改善箇所説明図

基準不適合発生箇所

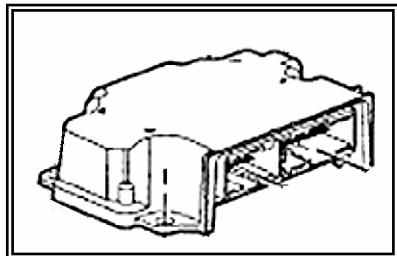
乗員保護装置制御モジュールにおいて、制御プログラムが不適切なため、過大な電気負荷がかかった場合にアクティブ・ヘッドレスト用の電子回路が破損することがある。そのため、追突による衝撃を受けた際に、アクティブ・ヘッドレストが作動しないおそれがある。

全車両、乗員保護装置制御モジュールを対策品と交換する。
